島根原子力発電所2号炉

論点3 防波壁の構造についての設計方針

(コメント回答)

令和2年8月
中国電力株式会社

鋼管杭式逆T擁壁の解析モデル図（例）

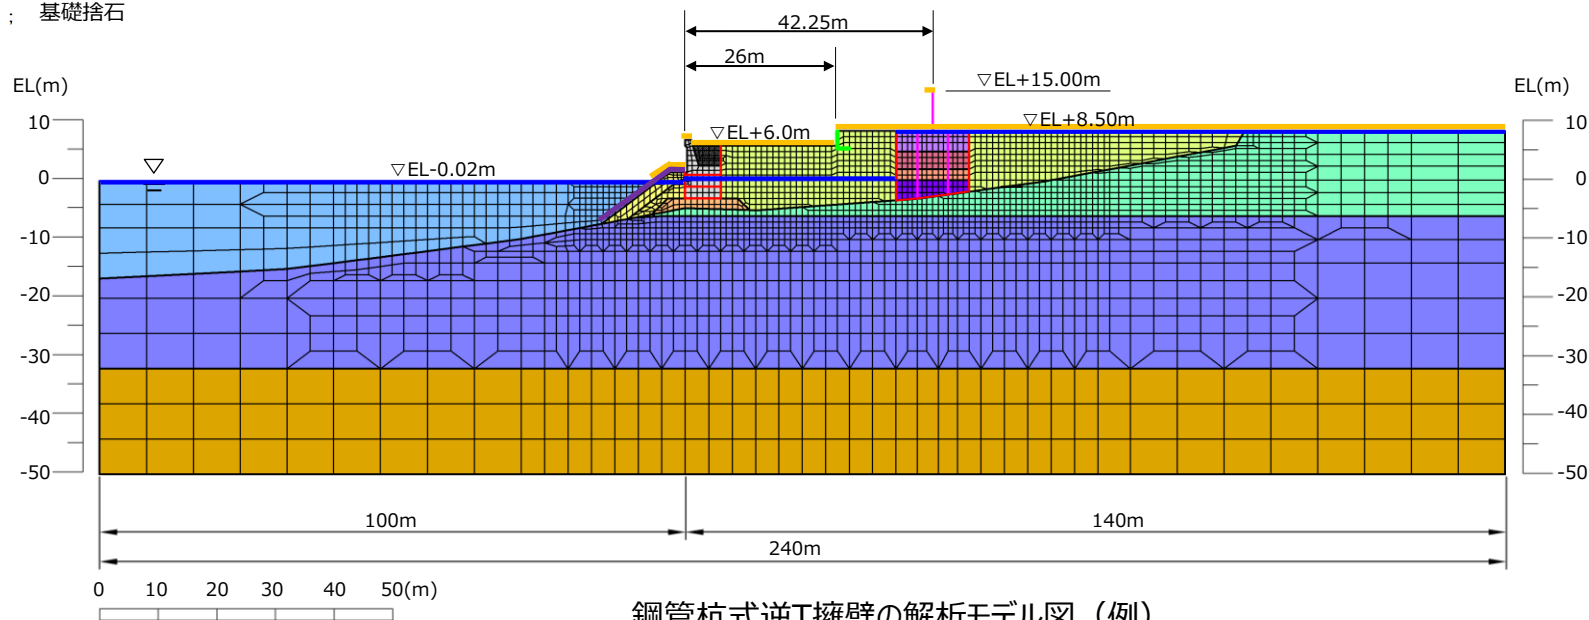
○鋼管杭式逆T擁壁の鋼管杭の根入れ部について、支持地盤への根入れが浅く、水平力に対する支持性能を期待できない可能性があるため、杭先端のせん断抵抗に期待しない設計方針を検討し、構造成立性を説明すること。設計方針は、杭周辺の地盤改良及びグラウンドアンカーの効果に期待して実態に即した内容とし、地盤改良がない区間について地盤改良の追加を検討すること。

- ・鋼管杭について、先端部の岩盤根入れが0.5m程度としていること踏まえ、岩盤からのせん断抵抗に期待しない設計に見直す。具体的には、解析モデルにおいて、鋼管杭先端部をピン結合モデルからジョイント要素モデルに見直す。
- ・上述に併せて、鋼管杭周辺の改良地盤については、「逆T擁壁を支持する」役割を追加し、グラウンドアンカーについては、「逆T擁壁及び改良地盤の安定性確保」の役割に期待する施設として、実態に即してグラウンドアンカーの設計アンカー力を考慮した設計を行う。また、RC床版部については、鋼管杭の海側に難透水層の保持を目的とした幅の狭い地盤改良を実施していたが、他の断面同様、逆T擁壁下部全幅にわたり、逆T擁壁の支持を目的とした埋戻土（掘削ズリ）の地盤改良を追加実施する。
- ・鋼管杭式逆T擁壁の構造成立性については、上記を踏まえた鋼管杭先端における岩盤からのせん断抵抗に期待しないことによる評価結果を示すが、詳細設計段階においては、鋼管杭の先端部が岩盤からせん断抵抗を受けた場合の悪影響の有無についても評価を実施する。
(P19,21～25,37,38,63)

- 防波壁及び鋼管杭は線形はり要素でモデル化する。なお、鋼管杭先端については、岩盤からのせん断抵抗に期待しないモデル化とする。
- 岩盤及び施設護岸は線形平面要素でモデル化する。埋戻土（掘削ズリ）、改良地盤、被覆石及び基礎捨石はマルチスプリング要素でモデル化する。消波ブロックは荷重で考慮する。
- 液状化評価対象層である埋戻土（掘削ズリ）は液状化パラメータを設定する。
- 海水は流体要素でモデル化する。
- 防波壁と背後地盤など、要素間の滑り・剥離を考慮する箇所は、ジョイント要素でモデル化する。
- モデル化の設定は、詳細設計段階において説明する。

解析モデル図（改良地盤部の例）

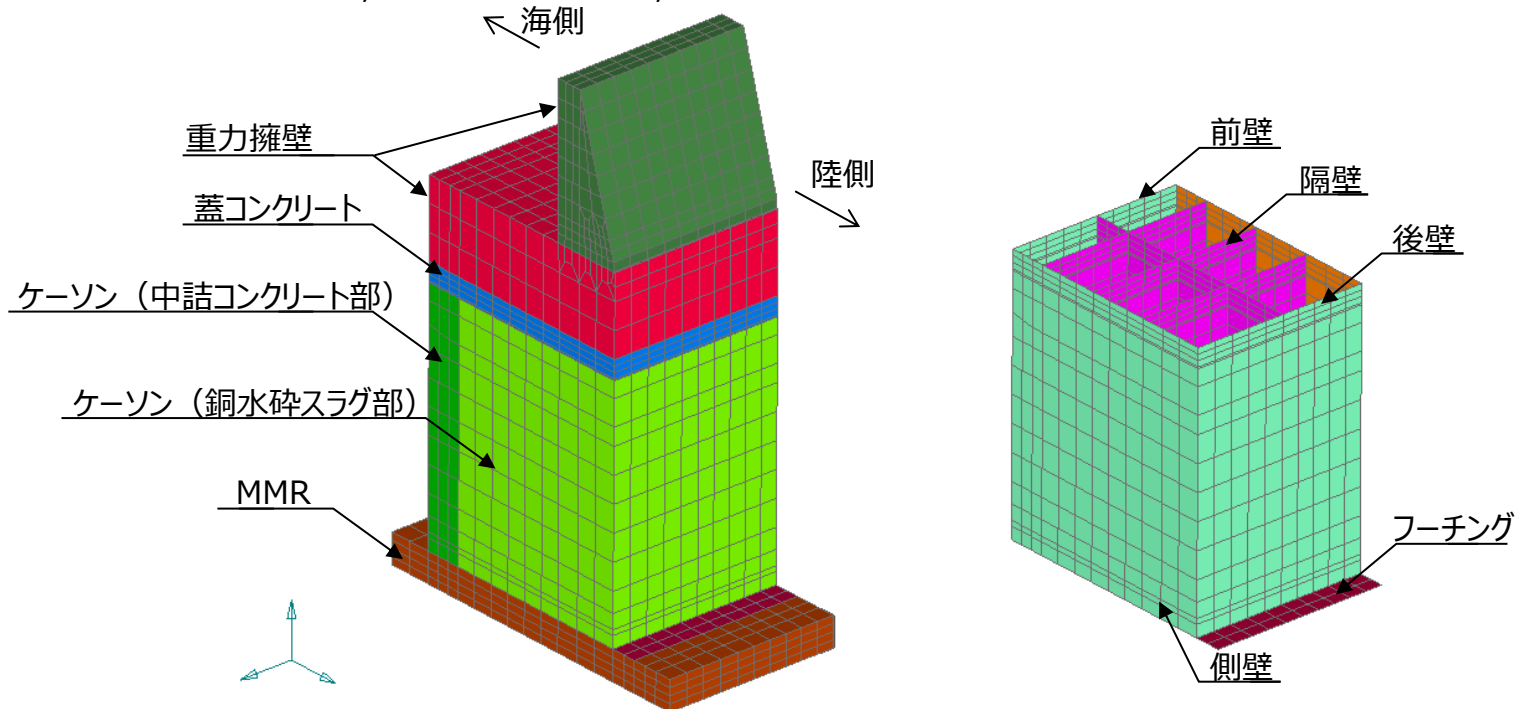
- 波返重力擁壁のケーソンの構造成立性評価において、以下の点を説明すること。
 - ・基準地震動 S_s に対して、隔壁、底版、フーチングが塑性化した場合であっても、一体構造の側壁（前壁、後壁、側壁）が弾性状態にとどまり、かつ止水性能を確保でき、防波壁としての構造が耐震設計及び耐津波設計の観点から成立する見通しであること。
 - ・3次元FEM解析結果から、地震時の隔壁等がどのような状態（変形、ひび割れ等）になるか。また、その状態が止水性能を担保している側壁にどのような影響を与えるか。
 - ・基準地震動 S_s により隔壁等が塑性化した場合、剛性低下を考慮した津波時の強度評価の方針など、耐津波設計上の配慮の必要性について。
 - ・基準地震動 S_s 未満の地震により隔壁等が塑性化した場合、隔壁等にひび割れが生じた際の点検補修の要否など、基準に適合する状態の維持及び管理の成立性について。
- 波返重力擁壁の構造成立性の見通しにおいて、詳細設計段階で実施する荷重の不確かさケース、物性値のばらつきケース等を踏まえた対応方針及び具体的な対応策を説明すること。

- 波返重力擁壁のケーソン構造成立性について、南北方向断面で岩盤が他地点と比較し相対的に最も深部に位置し、改良地盤及び砂礫層が分布する改良地盤部を代表断面とし、以下のとおり評価を実施した。（P84,86,89,90,113～119）
 - ・基準地震動 S_s により隔壁等が塑性化した場合、剛性低下を考慮した津波時の強度評価が困難であることから、側壁（前壁、後壁、側壁）に加え、隔壁、底版、及びフーチングについても、性能目標を「概ね弾性状態に留まること」とし、それに応じた照査を実施する方針に見直す。

- ・基準地震動 S_s 未満の地震により隔壁等が塑性化した場合、ひび割れが生じた際の点検や基準に適合する状態の維持及び管理を実施することが困難であることから、上記同様、隔壁等の性能目標を「概ね弾性状態に留まること」とし、それに応じた照査を実施する方針に見直す。
 - ・改良地盤部のケーソンは、基準地震動 S_s に対して、前壁、隔壁及び底版の構造成立性を確認したが、後壁及び側壁について、発生応力が許容限界（短期許容応力度）を上回ったことから、当該部材については遮水性を保持することが出来ない可能性がある判断し、中詰材の一部を改良（固化処理）することで津波防護施設としての性能を保持させる設計とする。また、詳細設計段階において、ケーソンの照査結果を踏まえ、中詰材の改良範囲及び仕様を適切に設定して必要な剛性を確保し、ケーソンの構造部材について津波防護施設としての性能を保持させる設計とする。

- ・3次元FEM解析結果によると、後壁及び側壁について、一部の要素について、弾性状態に留まらず塑性域に入ることを確認したことから、遮水性の保持を目的に、中詰材の一部の改良（固化処理）を実施する。
- 波返重力擁壁のうち、改良地盤部については後壁及び側壁について発生応力が許容限界（短期許容応力度）を上回る結果となったことから、中詰材の一部を改良（固化処理）する設計とする。また、詳細設計段階において、試験等により中詰材の解析用物性値を確認するとともに、ケーソン隔壁内に実施する中詰材改良の仕様と範囲については、地震時及び津波時の荷重の不確かさ及び物性値のばらつきを考慮し、設定する。（P113～119）
